Avis sur le projet de centrale photovoltaïque à Morhange (57)
porté par la société NEOEN dans le cadre du permis de construire modificatif

n°MRAe 2020APGE24

Nom du pétitionnaire	NEOEN
Commune(s)	Morhange
Département(s)	Moselle (57)
Objet de la demande	Avis de l'Autorité environnementale dans le cadre de la demande de permis de construire modificatif
Accusé de réception des dossiers :	27/02/20

Figure 3 : Répartition de la faune protégée sur le site du projet (source : étude d'impact de 2011)

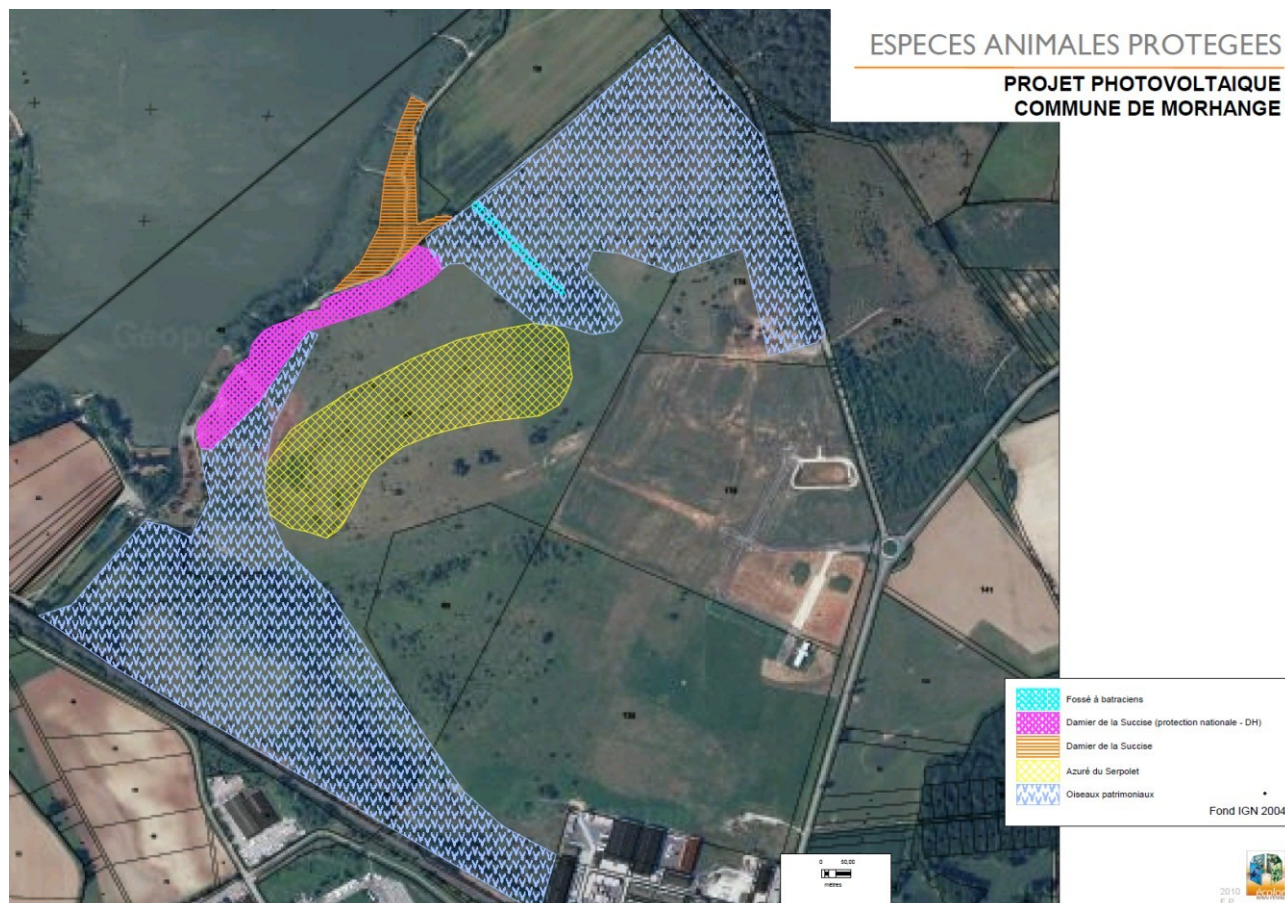
calcaires attirent des espèces plus exigeantes nécessitant des plantes moins communes pour leur reproduction. Selon l'étude d'impact l'Azuré du serpolet et la Mélitée du plantain sont dépendants de cet habitat. Le Damier de la succise serait lui inféodé aux milieux herbeux et humides. Toutefois l'Ae a relevé, dans une fiche publiée par l'INPN¹⁰ (Inventaire National du Patrimoine Naturel) relative aux pelouses calcicoles et marnicoles, que le Damier des succise serait également caractéristique de ces pelouses.

L'Ae recommande de compléter l'état initial de l'étude d'impact concernant les caractéristiques de la faune présente, notamment quand leur protection relève d'un enjeu communautaire.

Figure 4 : Situation des habitats écologiques au niveau des terrains d'emprise de la centrale photovoltaïque en octobre 2019 (source : Notice environnementale du permis de construire modificatif)

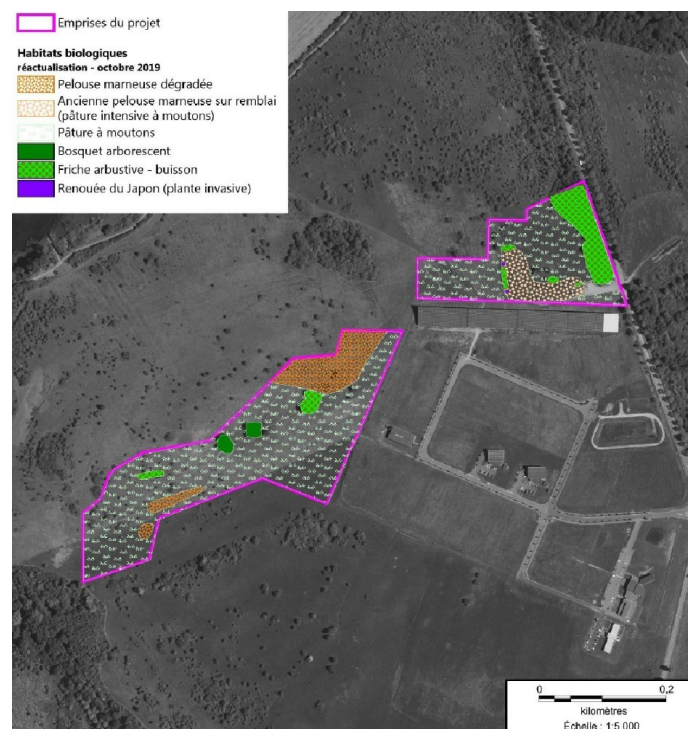
L'emprise du projet de 10,3 ha initialement retenue évite l'aulnaie marécageuse frênaie et les espaces ayant révélé la présence de faune ou de flore protégées. Toutefois, 2,2 ha de pelouses calcaires marneuses se trouvent à l'intérieur de l'emprise clôturée. Le permis de construire modificatif induit une extension de la centrale photovoltaïque sur 0,7 ha. Des investigations supplémentaires sur les habitats présents dans l'espace prévu d'être clôturé ont été réalisées en 2019. Cette étude constate une dégradation biologique des pelouses calcaires marneuses. Une partie d'entre elles ont malheureusement été remblayées. À cet endroit, a été identifiée une station émergente de Renouée du Japon (plante invasive).

Figure 5 : Mesures prévues par le projet (source : Notice environnementale du permis de construire modificatif)

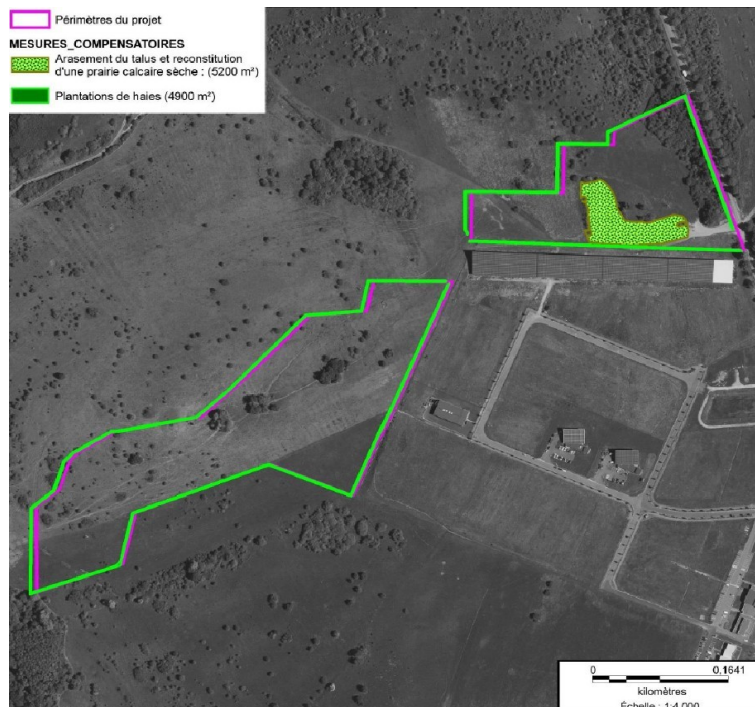
La notice environnementale du permis de construire modificatif propose 2 mesures qualifiées de compensatoires :

- arasement du talus de remblai et reconstitution d'une prairie calcaire sèche sur 5 200 m². Cette mesure comprend la destruction des tâches de Renouée du Japon. La terre sera excavée sur une profondeur de 1 m, les matériaux seront évacués vers un centre d'enfouissement autorisé à les recevoir ;
- plantation de haies sur le périmètre de la centrale photovoltaïque venant occuper une superficie de 4 900 m².

représentatives des pelouses marneuses calcaires seront plantées comme le Brome érigé ou la Carline commune. L'Ae salue cette mesure qui permettra de reconquérir des surfaces dédiées à cet habitat communautaire. Dans l'ensemble, la création de la haie de 5 m de haut et de large devrait également être positive sur l'environnement. Elle constituera un habitat substitutif pour les espèces, en particulier l'avifaune, nichant dans les bosquets détruits sur l'emprise de la centrale. Pour éviter que les arbustes et arbres ne s'installent au niveau des pelouses marneuses et ne transforment ces milieux ouverts en milieux forestiers, une gestion adaptée sera nécessaire. Dans l'espace clôturé les pelouses seront pâturées.

Compte tenu de leur intérêt en termes d'habitat et d'espèces présentes, l'Ae recommande au pétitionnaire de s'assurer que les mesures environnementales qu'il prend au titre du projet sont compatibles avec le mode de gestion actuel des pelouses, se trouvant dans tout le périmètre d'étude et qui ont été préservées.

Figure 6 :
Extrait du plan transmis le 27 février 2020
à l'Ae (source : annexe au PC modificatif)

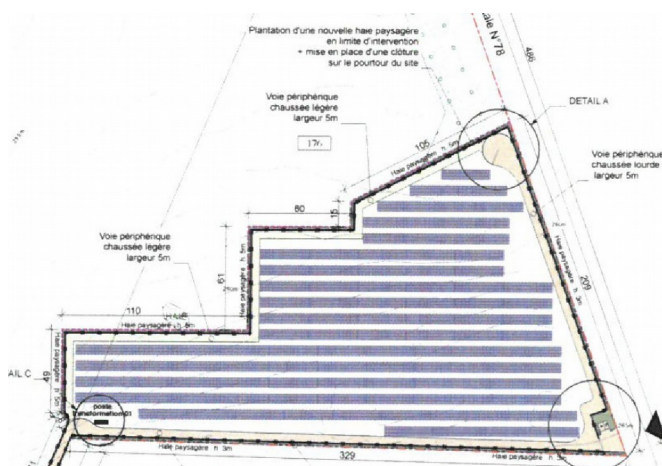
L'Ae constate sur le plan de droite que, à la suite de l'évitement de la zone humide, la voie périphérique ne fait plus le pourtour du site. Elle s'interroge sur la pertinence de cette modification qui semble contradictoire avec la demande du SDIS ayant motivé la modification du permis de construire.

De plus l'Ae s'interroge sur la compatibilité entre les essences choisies pour la haie et l'enjeu de préservation des secteurs humides.

- **consulter le SDIS concernant les modifications apportées au permis de construire consécutivement à l'étude zone humide et de suivre ses recommandations ;**
- **adapter les mesures ERC liées à la présence d'une zone humide en fonction des nouvelles recommandations du SDIS, si nécessaire.**
